志賀原子力発電所2号炉 敷地の地質・地質構造について

評価対象断層の選定
(コメント回答)

平成30年9月21日
北陸電力株式会社

【第553回審査会合(H30.3.2)での評価対象断層の選定フロー】

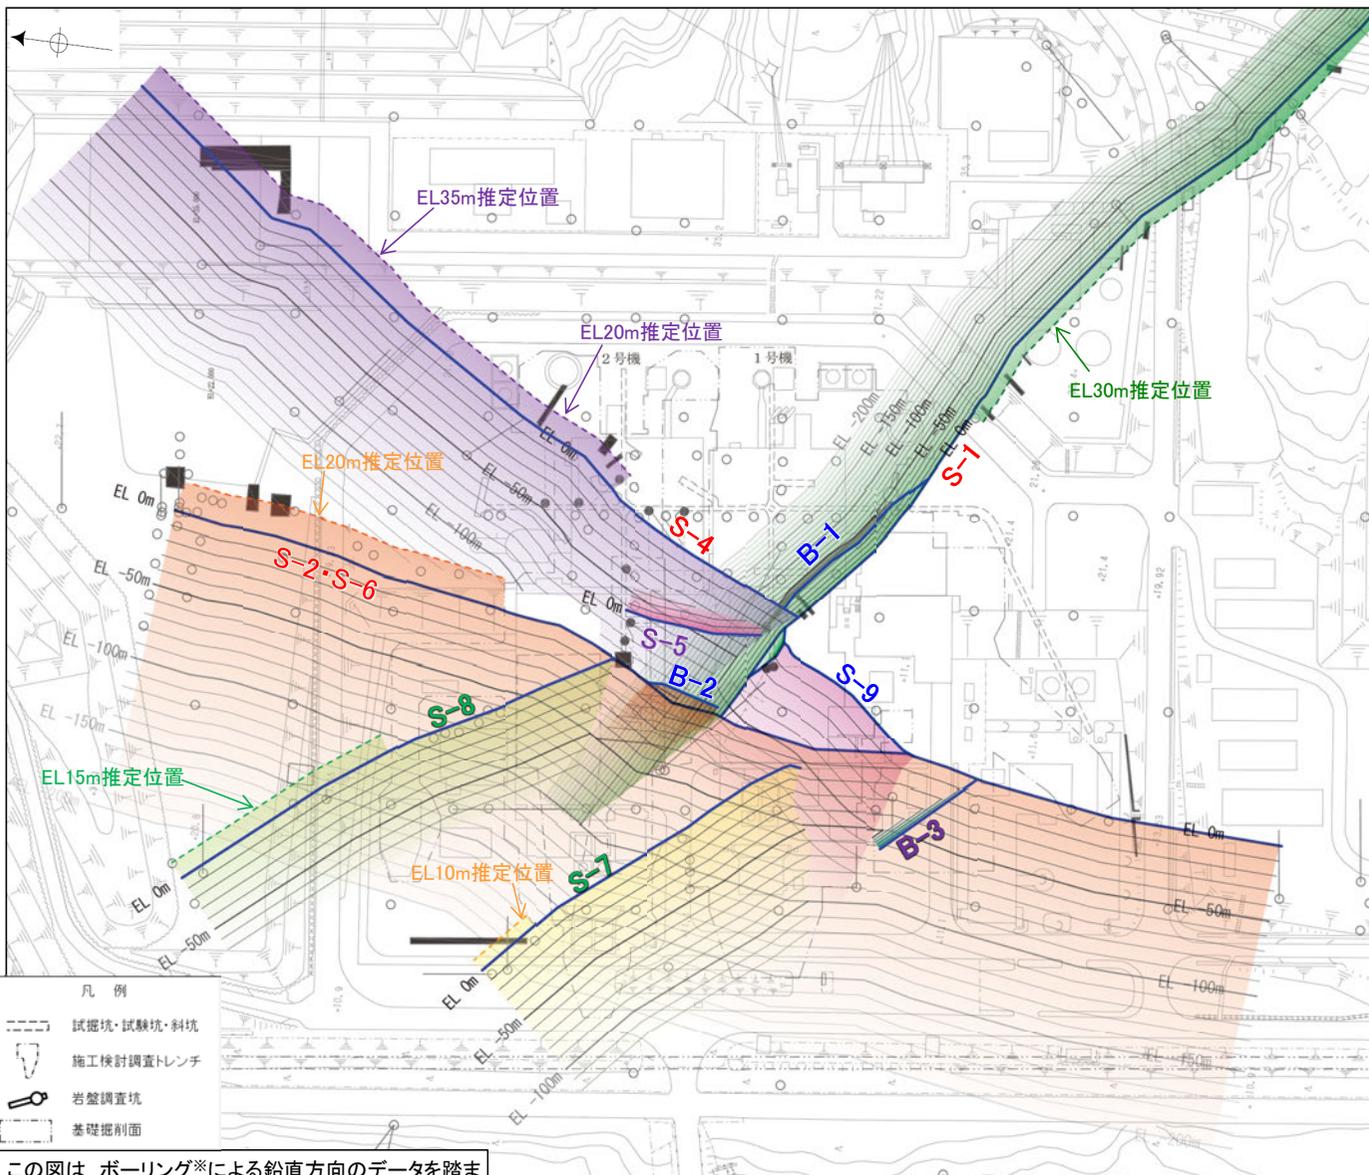
コメントNo.43

「動きやすさの検討」の根拠としている複数の観点のうち、主たる根拠は何であるかを明確に整理すること。

コメントNo.44

S-5については、断層規模の観点に加え、断層間の関係性、分布規制の観点も加味し、整理して説明すること。

S-7, S-8については、評価対象断層に選定しない根拠の妥当性を整理して説明すること。

・複数の観点のうち、「分布の規制」、「力学的観点」、「断層規模(長さ)」については、いずれも分布形態を基にした観点であり、「分布形態による動きやすさの検討(以下、分布形態による検討)」として再整理し、主たる根拠を明確化した(P.59～61)。

断層規模(破砕部の幅) : 破砕部の幅は、「分布形態による検討」の整合性を確認するデータとして用いた。
応力解析 : 今回、「分布形態による検討」の再整理に伴い、評価対象断層の選定の観点としては用いないこととした。

・今回再整理した「分布形態による検討」では、断層規模(長さ)の観点に加え、断層間の関係性、分布規制の観点も含め、検討した(P.60)。

・今回再整理した「分布形態による検討」を行い、その妥当性を確認するため、新たな観点(破砕性状の詳細観察)から、選定の整合性の確認も行った(P.61～62)。

(1) 敷地内断層の運動方向

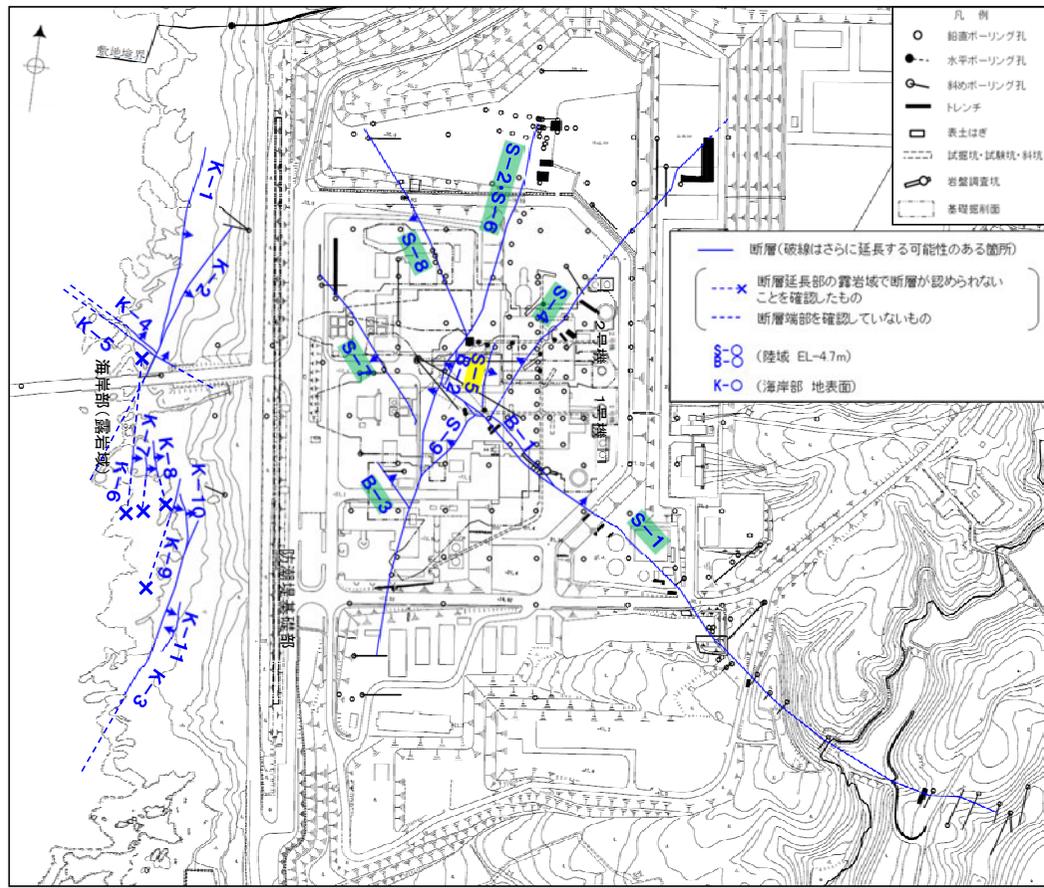
No	コメント	回答概要
45	断層の変位量，運動方向について個別断層同士の解釈だけでなく，断層全体の解釈について整理を行うこと。	<ul style="list-style-type: none">・固結した破碎部と粘土状破碎部に分けて整理した結果，断層全体の運動方向に矛盾がないことを確認した。・個別断層同士の会合部における断層の運動方向に，矛盾がないことを確認した。・敷地の地質は主として穴水累層の火成岩からなり，変位基準となる鍵層がなく，実変位量を明らかにすることは困難であるため，断層の変位量の検討はできない。

- 敷地内断層の運動方向について、条線観察・薄片観察等により調査を行った結果、異なるセンス(正断層と逆断層)の動きが認められた。
- これを固結した破碎部と粘土状破碎部に分けて整理した結果、固結した破碎部には正断層センスの動き、粘土状破碎部には概ね逆断層センスの動きが認められる。
- 能登半島の構造運動(尾崎, 2010)を踏まえると、正断層センス主体の動きは中新世中期以前の背弧堆積盆拡大に伴う正断層群の形成時期、逆断層センス主体の動きは中新世中期以降の背弧堆積盆短縮に伴う逆断層群の形成時期の動きに対応付けられる。

K-2とK-3の運動方向①(K-2とK-5, K-4, K-1の会合部)

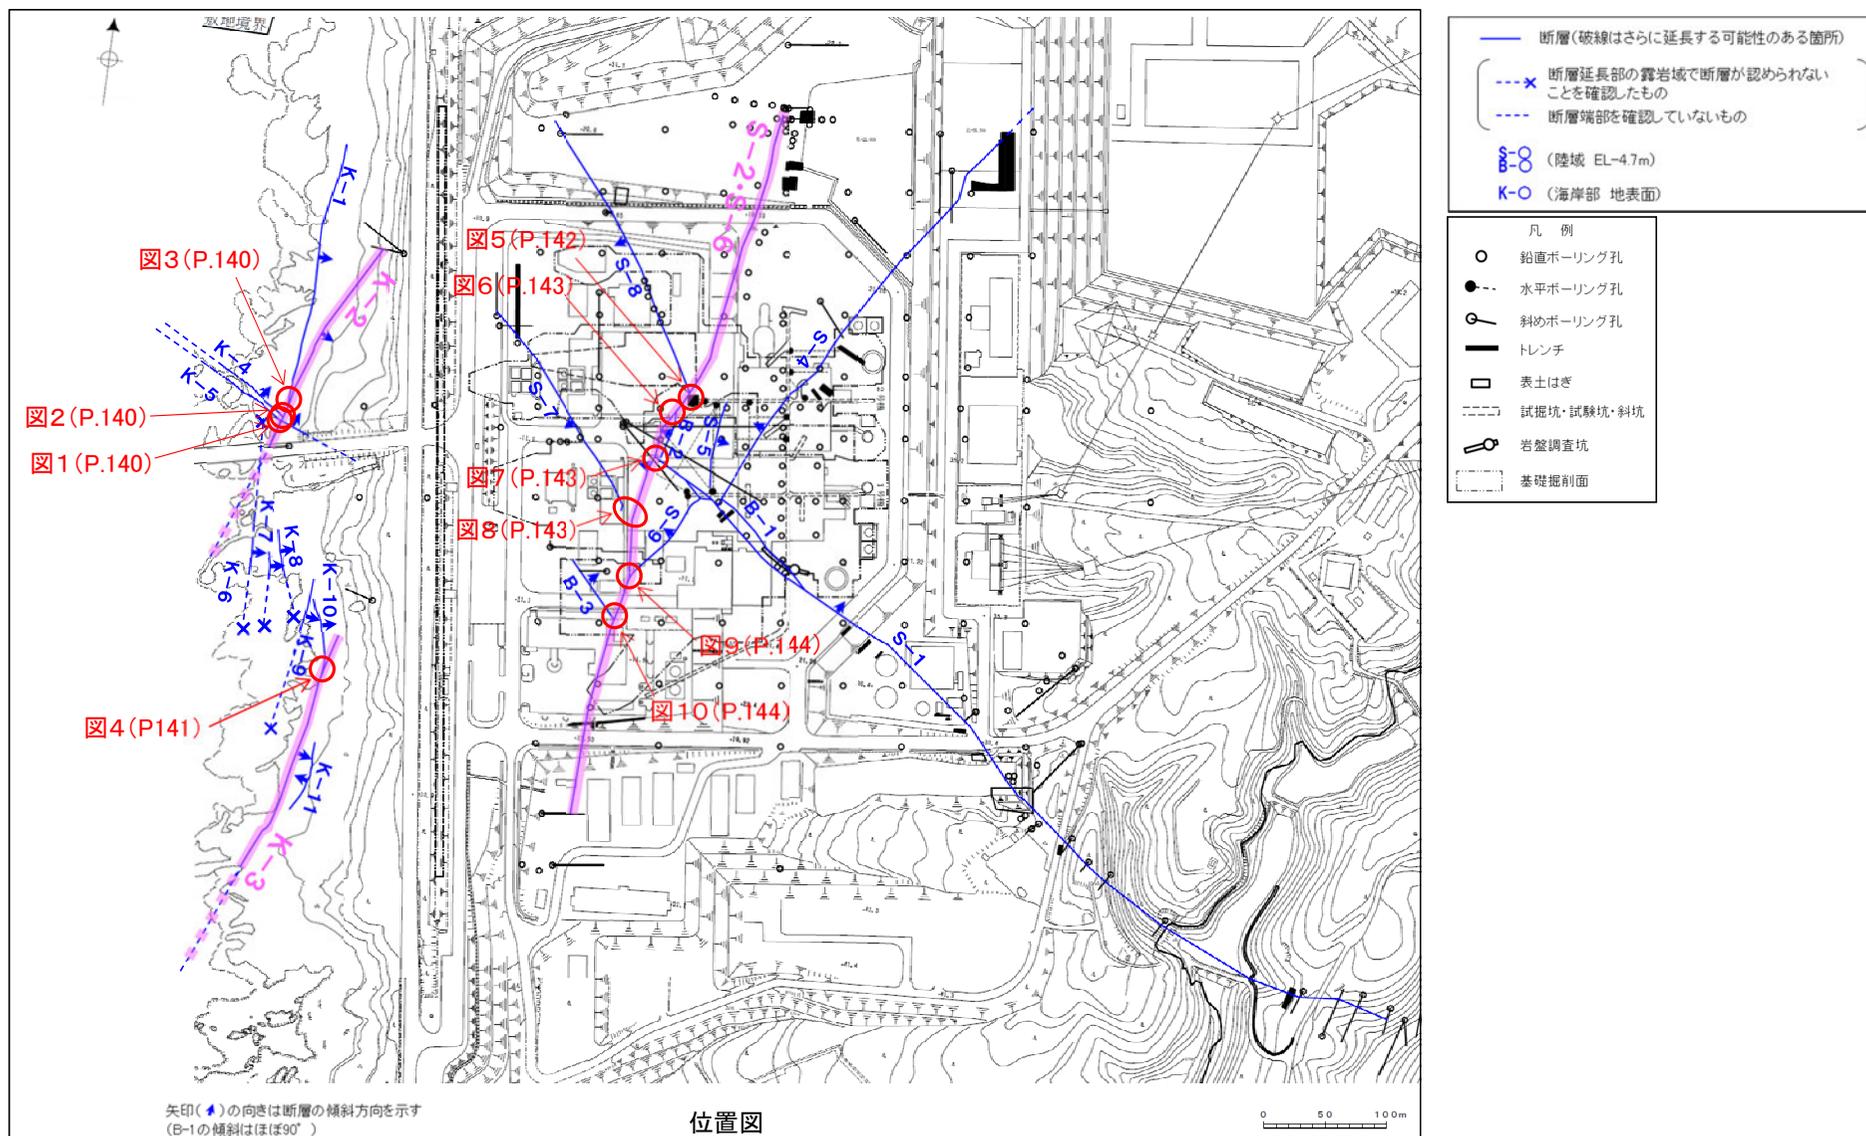
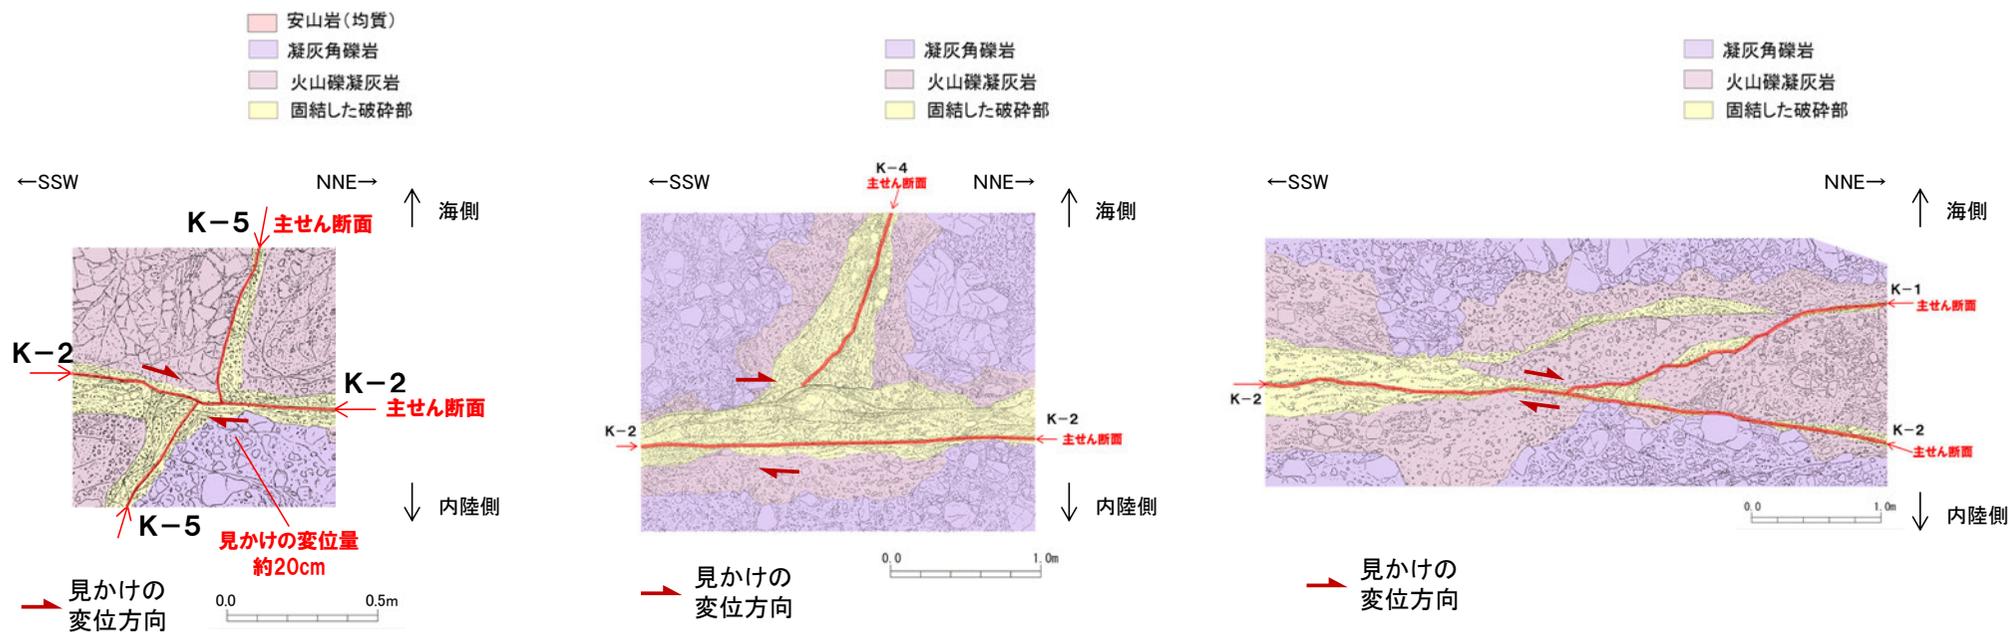
コメントNo.45の回答

○運動方向に関する露頭観察データを有するK-2, K-3, S-2・S-6について、他の断層との会合部(下図 ○)から推定される断層の運動方向・変位量の整合性の確認を行った。

○K-2とK-5の会合部(図1)では、K-5はK-2により切断され、見かけ右に約20cmずらされている。
 一方、K-2とK-4の会合部(図2)、K-2とK-1の会合部(図3)では、K-4とK-1の引きずりの形状から、見かけ右横ずれセンスの動きが推定されるが、ずれの量についてはK-2を挟んで相方が確認されないため、大きく変位した可能性も考えられる。
 ○このずれ量の違いについては、敷地の地質は主として穴水累層の火成岩からなることから、変位基準となる鍵層がなく(変位の鉛直成分が特定できない)、実変位量を明らかにすることは困難であるため、断層の変位量の検討はできない。
 ○いずれにしても、これら3箇所(図1-3)の会合部データから、K-2には見かけ右横ずれの動きが推定される。

OK-3とK-10の会合部(図4)では, K-10の引きずり形状から, 見かけ右横ずれセンスの動きが推定される。

(図5)S-2・S-6とS-8の会合部トレンチ スケッチ
(原縮尺50分の1)

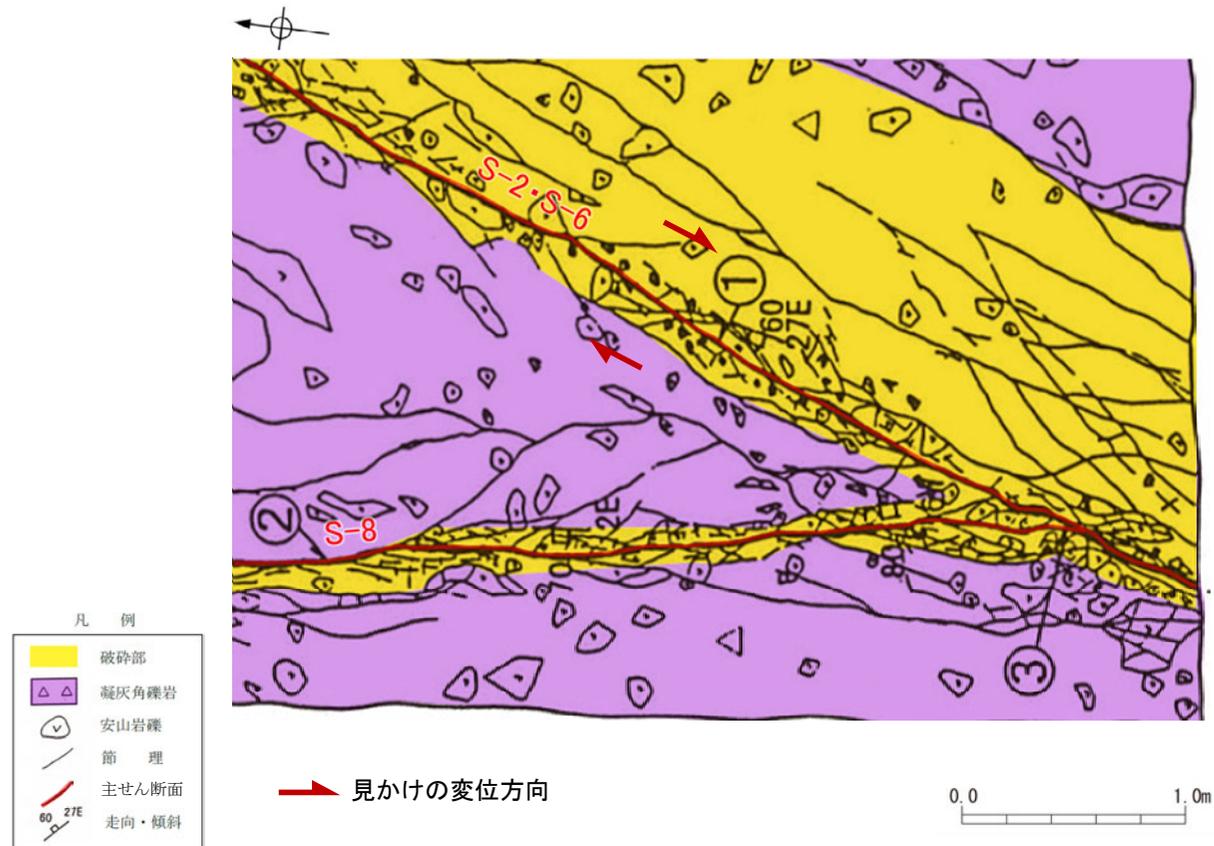
コメントNo.45の回答

- S-2・S-6とS-8の会合部(図5)では、S-8の主せん断面は会合部付近で、引きずりの形状を示すことから、見かけ右横ずれセンスの動きが推定される。
- S-2・S-6はS-8以外に、S-1、S-7、S-9、B-2、B-3と会合関係にあるため、これらの会合部での状況について建設時の基礎掘削面スケッチにより検討を行った(P.143～144参照)。
